2019年12月20日  
アドバンテック株式会社

IPC-610-Hシャーシ素材、及び内部塗装変更のお知らせ

この度、IPC-610-L/IPC-611シャーシ素材、及び内部塗装が変更となります。

### IPC-610-H 内部画像比較

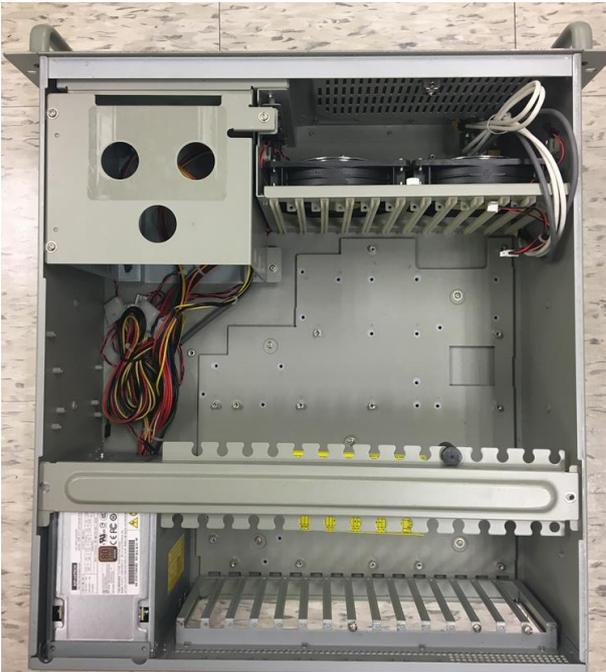
変更適用モデル	現行部材	新規部材	カテゴリ	外観変更	変更理由
IPC-610BP-30HBE IPC-610BP-40HBE IPC-610BP-50HBE IPC-610MB-30HBE IPC-610MB-40HBE IPC-610MB-50HBE	1. シャーシ内部塗装 2. 電気亜鉛めっき鋼板 (SECC)	1. シャーシ内部塗装なし 2. 溶融亜鉛メッキ鋼板 (SGCC)	Mechanical	あり	Grounding(接地)の向上のため、IPC-610-Hの内部塗装を無くし、部材を溶融亜鉛メッキ鋼板に変更します。

現行部材	新規部材
内 部 画 像		
	<ul style="list-style-type: none"> <li>■ 電気亜鉛めっき鋼板（SECC）</li> <li>■ シャーシ内部の底面、側面が塗装済み</li> </ul>	<ul style="list-style-type: none"> <li>■ 溶融亜鉛メッキ鋼板（SGCC）</li> <li>■ シャーシ内部の底面、側面の塗装無し</li> </ul>
